PRODUKT	HOOFDGRÖEP	GROEP
P	8	84
BETR.		NO.
Clips voor brede sierlijst		14
240, 260		DATUM
		Juni 82

Vervangende clips voor de brede sierlijst

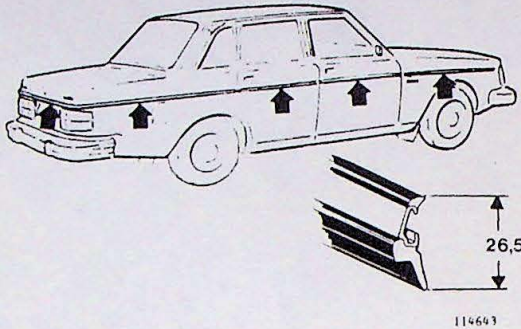
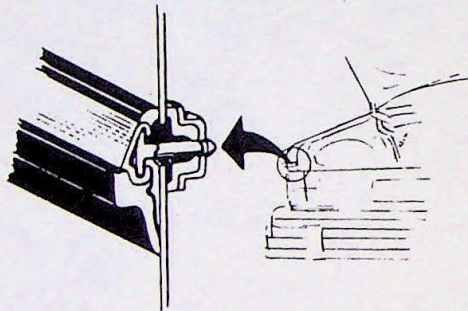
Bij de achterlichten is deze lijst met een messing clips en een veermoer vastgezet. Daardoor is de lijst nog afstelbaar.

Als de messing clips bij het verwijderen van de lijst kapotgaat, moet deze door een clips in de nieuwe uitvoering worden vervangen.

Volvo O/N 1 312 254-4.

Voor de andere gaten moeten clips met het Volvo O/N 1 247 199-1 worden gebruikt.

De clips moet op zijn plaats worden gedraaid en passen bij de aanwezige veermoer.
